Oggetto: [ID: 9597] Procedura di Valutazione di Impatto Ambientale (V.I.A.), ai sensi dell'art. 23 del D.Lgs. 152/2006, e s.m.i., relativa al progetto degli impianti fotovoltaici "Snarc_Fagoni" e "Terra Ziringonis" della potenza complessiva di 38,3 MWp e relative opere di connessione alla RTN da realizzarsi nei territori comunali di San Nicolò d'Arcidano (OR). Proponente: Green Sole S.r.l. Autorità Competente: Ministero dell'Ambiente e della Sicurezza Energetica (M.A.S.E.). Osservazioni riguardanti la presenza di usi civici nei terreni interessati dal progetto.

Oggetto: VIA048 - Procedura di Valutazione di Impatto Ambientale (V.I.A.), ai sensi dell'art. 23 del D.Lgs. 152/2006, e s.m.i., relativa al progetto degli impianti fotovoltaici "Snarc_Fagoni" e "Terra Ziringonis" della potenza complessiva di 38,3 MWp e relative opere di connessione alla RTN da realizzarsi nei territori comunali di San Nicolò d'Arcidano (OR). Proponente: Green Sole S.r.l. Autorità Competente: Ministero dell'Ambiente e della Sicurezza Energetica (M.A.S.E.). Richiesta contributi istruttori

[ID: 9597] Procedura di Valutazione di Impatto Ambientale (V.I.A.), ai sensi dell'art. 23 del D.Lgs. 152/2006, e s.m.i.,

Allegato “A”: schema esemplificativo attraversamenti Demanio idrico

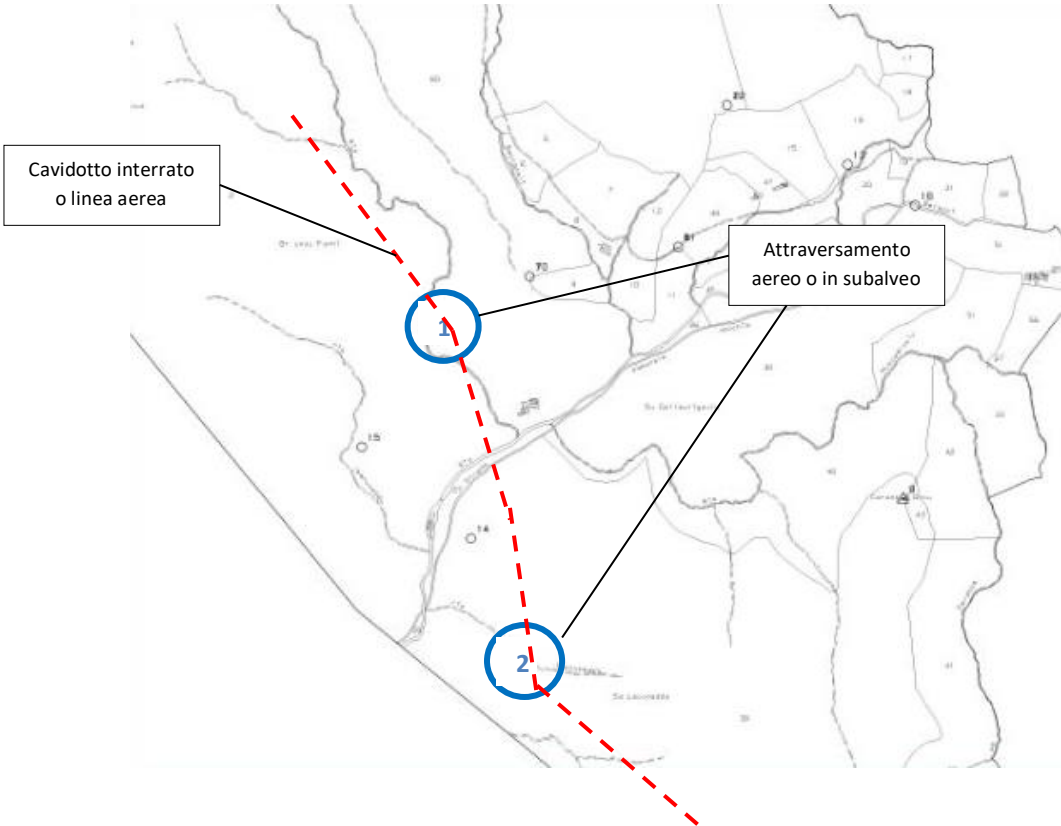
che, al fine dell'accertamento della titolarità della Regione Sardegna del diritto dominicale sui beni inquadrabili nel novero del demanio idrico/idraulico interessati da interferenze per l'esecuzione dei lavori di cui all'oggetto, è necessario integrare gli elaborati grafici con la puntuale individuazione delle interferenze in corrispondenza dei corpi idrici e delle particelle catastali interessate. A tal fine, si allega alla presente nota schema esemplificativo circa la rappresentazione e identificazione degli attraversamenti dei beni del

Demanio idrico. Si coglie l'occasione per ricordare che particolari facoltà di godimento inerenti la realizzazione e l'esercizio di opere e manufatti che occupino, o attraversino in proiezione o in subalveo, delimitate porzioni di aree del demanio idrico possono essere assentite soltanto attraverso uno specifico atto di concessione, avente propriamente natura costitutiva. Fino all'emissione di tale provvedimento, il soggetto interessato non può vantare alcun titolo legittimo alla fruizione del bene con modalità differenziate rispetto alla generalità dei cittadini di un qualsiasi bene appartenente al demanio, tanto meno realizzare le opere se prevedono attraversamenti di tali beni. Poichè ai fini del rilascio dell'Autorizzazione Unica degli impianti alimentati da fonti rinnovabili, ai sensi dell' art.12 comma4 bis del D.Lgs. n. 387/2003, il proponente deve dimostrare la disponibilità delle aree demaniali su cui realizzare l'impianto ovvero può richiedere la dichiarazione di pubblica utilità e l' apposizione del vincolo preordinato all'esproprio delle aree interessate dalla realizzazione dell'impianto e delle opere connesse, a tal proposito si informa codesto Ufficio che agli atti del Servizio scrivente non risulta pervenuta alcuna richiesta di concessione per l'occupazione delle aree demaniali in parola nè è stato avviato alcun procedimento per il rilascio del titolo concessorio. Tanto si rappresenta affinchè codesto Servizio possa valutare le azioni da intraprendere per il prosieguo del procedimento.
